Stadtrat am 17.12.2009		öffentlich		
Nr. 22 der TO		Vorlagen-Nr.: FB 3/147/2009		
Dez. I	FB 3: Bau- und Verkehrsangelegenheiten	Datum: 02.12.2009		
FBL / stellv. FBL	FB Finanzen	Dezernat I / II	Der Bürgermeister	
Beratungsfolge:				
Gremium:	Datum:	TOP	Zuständigkeit	Bemerkungen:
Stadtrat	17.12.2009		Entscheidung

Beratungsgegenstand:
Bebauungsplan "Tüllinghoff-Südost"

Auszug aus dem BPlan-Entwurf (unmaßstäblich)

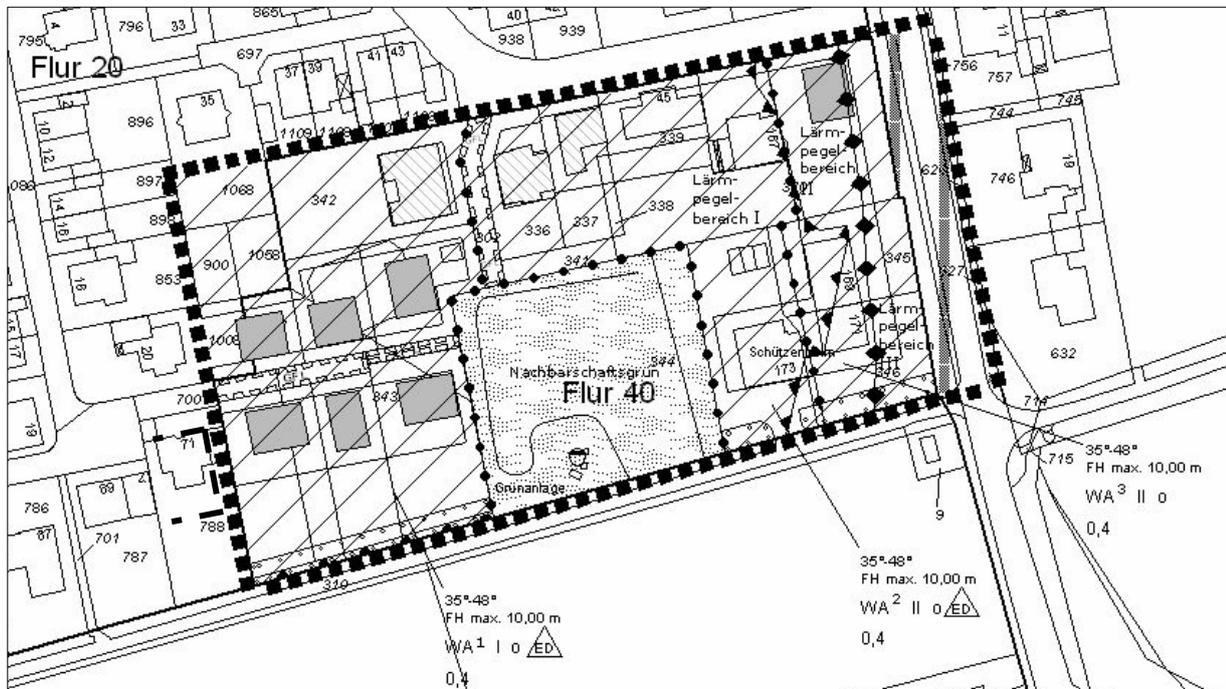
Es bliebe unklar, ob ein 1m südlich der GFL-Fläche (Privatstraße) verlaufender Streifen Teil der Baugrundstücke oder der GFL-Fläche ist.

Für die Bauphase sollten die südlichen Grundstücke für schwere Baufahrzeuge auch vom südlich verlaufenden Wirtschaftsweg aus anfahrbar sein, um Schäden an den vorhandenen ausgebauten Wohngebietsstraßen zu vermeiden.

Nördlich wie südlich der GFL-Fläche (Privatstraße) solle der gleiche Abstand für die Baugrenze (und somit für die Hauptgebäude) gewählt werden. Somit verbliebe die Option, auch vor den Gebäuden offene Pkw-Stellplätze anlegen zu können. Anderweitig wäre zu befürchten, dass die vorgelagerte Anliegerstraße zugeparkt werde.

Der Eingabeführer macht auf einen diagonal von Nordwest nach Südost gerichteten Graben- bzw. Rohrverlauf aufmerksam, der gemäß der Planzeichnung überbaut würde.

Es wird angeregt, das Baufenster in Verlängerung der Bebauung auf dem Grundstück Katharinenstraße 71 anzuordnen, da der bisherige Entwurf eine optische Einengung bedeute.

Bei maximal sechs Wohneinheiten im südlichen Baufenster mit je 3 Erwachsenen resultierten somit 18 Autos nur in diesem Abschnitt. Auch dies spräche für eine Baufensterverschiebung Richtung Süden, um in diesem halböffentlichen Raum ausreichend Stellplätze anlegen zu können.

Der Bereich südlich der GFL-Fläche ist als Teil des privaten Baugrundstücks gedacht. Wie die Eigentümer allerdings ihre Grundstücke aufteilen, und ob die GFL-Fläche Einzel- oder Teileigentum wird, bleibt den privaten Vorstellungen vorbehalten.

Der BPlan setzt zunächst ein Zu- und Abfahrtsverbot für die südlichen Grundstücke zum dort verlaufenden Wirtschaftsweg fest. Ob für die Bauphase eine Ausnahme erteilt wird, wird nach Rücksprache mit der Abt. Tiefbau in Abhängigkeit von der Tragfähigkeit der Straßen zu regeln sein. Dies ist aber nicht Inhalt des Bebauungsplanes.

Die Anregung ist nachvollziehbar. Wenn das südliche Baufenster um 2m nach Süden verschoben wird, verbleibt für die Grundstücke noch immer ein ausreichend tiefer Garten. Es eröffnet sich dann die Option, später nachträglich Längsstellplätze auf den Grundstücken anzulegen. Auch die Bauflucht zur vorhandenen Bebauung wird besser aufgegriffen.

Der benannte Verlauf ist nach Aussage der Abt. Tiefbau bei der Erschließung des Baugebietes Tüllinghoff-Nord in die Straßenkanalisation integriert worden.

Im Rahmen der vorangegangenen Beteiligungsrunde ist die Baugrenze bereits um 2m Richtung Süden verschoben worden. Eine weitere Reduzierung des Abstands um 3m zur südlich gelegenen Hofstelle wird für nicht erforderlich gehalten. Zwischen den Baugrenzen der nördlichen und südlich der GFL-Fläche gelegenen Gebäude liegen mittlerweile 11m Mindestabstand, was nicht als übermäßige optische Einengung eingeschätzt wird.

Bauordnungsrechtlich kann von den Bauherren nur ein Stellplatz pro Wohneinheit gefordert werden. Soweit sie größeren Stellplatzbedarf haben, bieten die 17m tiefen Baufenster ausreichend Möglichkeit, um weitere Autos unterzubringen. Eine Verpflichtung hierzu kann jedoch - auch auf der GFL-Fläche - nicht erfolgen.

Verdeutlichung der Geruchs-Situation (unmaßstäblich)

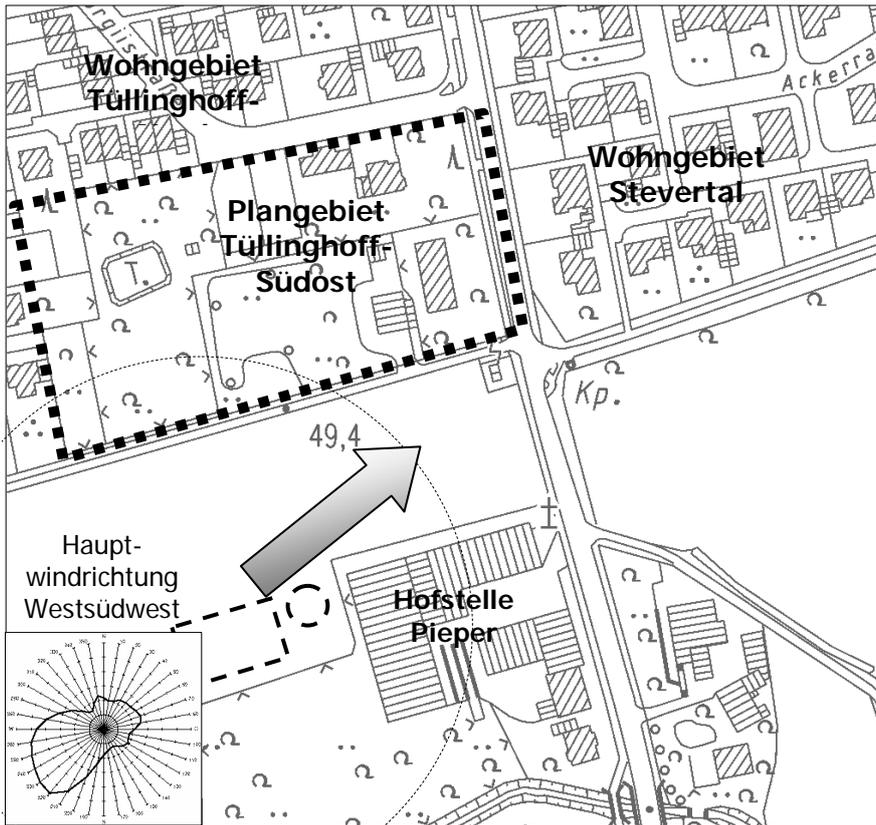
Anregungen	Abwägungsvorschlag
<p>Der Einwender weist in seinem ersten Schreiben darauf hin, dass nicht die korrekte Fassung des Geruchsgutachtens als Grundlage für die BPlan-Begründung gewählt worden sei. Stattdessen solle die aktuelle Fassung sowie dessen Nachtrag herangezogen werden.</p> <p>Der Einwender gibt in seinem zweiten Schreiben nochmal zu bedenken, dass gemäß den Gutachten weder ein Biofilter noch 24m hohe Schornsteine, sondern nur 16m hohe Schornsteine erforderlich seien.</p>	<p>Das Gutachten, auf das sich der Antragsteller bezieht, stand seinerzeit nur ihm - beauftragt hinsichtlich der Erweiterung seines landwirtschaftlichen Betriebes - zur Verfügung. Der Anregung wurde in der Entwurfsfassung gefolgt.</p> <p>Zum Ablauf: zunächst wurde ein Geruchsgutachten erstellt, das nach den damaligen Berechnungsverfahren 24m hohe Schornsteine notwendig gemacht hätte. Da dies vom Landwirt betriebswirtschaftlich nicht, und von der Stadt gestalterisch nicht gewollt war, wurde nach einer anderweitigen Lösung gesucht. Dies hätte bspw. der Einsatz eines sogenannten Biofilters sein können. Für den würde jedoch entweder pauschal ein 100m-Abstandsradius angenommen, der bis in das geplante Baugebiet hineinreichte, oder zeit- und kostenaufwendige Riechproben (speziell ausgesuchte Probanden beurteilen etwa 50 Mal in einem halben Jahr in einem rasterförmigen Gebiet Gerüche) müssten Geruchsfreiheit bestätigen. Auch diese Lösung wurde verworfen.</p> <p>Da zwischenzeitlich der Länderausschuss für Immissionsschutz in einem Eckpunktepapier eine unterschiedliche Gewichtung der Geruchsbelästigung bspw. von Rindern, Schweinen und Hühnern vorgenommen hatte, konnte auch von Seiten der Immissionsschutz-Fachbehörde beim Kreis Coesfeld bestätigt werden, dass Schornsteine in einer Höhe von 16m ausreichen.</p> <p>Die Begründung zum Bebauungsplan hatte diese komplizierte Thematik anscheinend noch missverständlich aufgezeigt. Sie wurde daher redaktionell korrigiert. Der Anregung ist gefolgt worden.</p>

Die Planungen haben berücksichtigt, dass die südlich gelegene landwirtschaftliche Hofstelle durch die heranrückende Wohnbebauung nicht in ihrer zukünftigen Entwicklungsfähigkeit beeinträchtigt wird. Sollte für zukünftige Erweiterungen eine Geruchsproblematik entstehen, so würde sie aufgrund der vorherrschenden Hauptwindrichtung West-Süd-West wesentlich eher auf die bereits bestehenden Gebäude des Quartiers "Stevortal" wirken, als auf die quer zur o.g. Windrichtung liegende zukünftige Wohnbebauung.
